Keuringsverslag van een elektrische laagspanning- en zeer lage spanningsinstallatie

NIET CONFORM

Datum keuring: 16/09/2025

Straatnaam Alsebergsesteenweg
Huisnummer 11
Busnummer
Postcode 1600
Gemeente SINT-PIETERS-LEEUV
Land België

Afbeelding schakel- en verdeelbord:

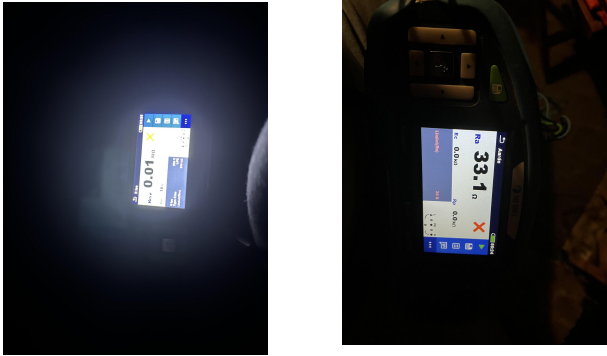
- I1.01 Eéndraadschema van de installatie is niet aanwezig. (Boek 1 Afdeling 2.12 - 2.13 en 3.1.2)
- I1.03 Situatieschema van de installatie is niet aanwezig. (Boek 1 Afdeling 2.12 - 2.13 en 3.1.2)

- I2.02 De waarde van de isolatieweerstand van één of meerdere stroombanen is kleiner dan 0,5M ohm. (Boek 1 Onderafdeling 6.4.5.1.)
- I2.04 De spreidingsweerstand is groter dan 30 Ohm en kleiner dan 100 Ohm, maar de aanvullende maatregelen met betrekking tot de differentieelstroombeschermingsinrichtingen zijn niet uitgevoerd. (Boek 1 Onderafdeling 4.2.3.2. en 5.4.2.1.)

- I5.01 De aanduiding van de stroomkringen en/of apparatuur, aansluitklemmen, enz dient aangebracht of vervolledigd te worden. (Boek 1 Onderafdeling 3.1.3.1. en 3.1.3.3.A. en 5.1.6.1)

- I5.11 Niet gebruikte invoeringen van het verdeelbord zijn niet correct of onvoldoende afgedicht. (Boek 1 Afdeling 5.1.4. en 4.2.2.3.)
- I5.14 De nominale spanning dient duidelijk vermeld te worden op een oordeelkundig gekozen plaats. (Boek 1 Onderafdeling 3.1.3.3.)

- I8.15 Het gebruik van verdeelstekkers is enkel toegelaten bij aansluiting van snoeren op de vaste installatie, vaste aansluiting is dus verboden. (Boek 1 Onderafdeling 5.2.6.2.)

- I9.02 Loshangende schakelaars, contactdozen en/of aftakdozen dienen degelijk bevestigd te worden. (Boek 1 Afdeling 1.4.1. & 1.4.2)
- I9.04 De verbindingen dienen verwezenlijkt te worden in borden, verbindings- of aftakdozen, aan de klemmen van schakelaars, contactdozen of verlichtingsarmaturen. (Boek 1 Onderafdeling 5.2.6.1.)
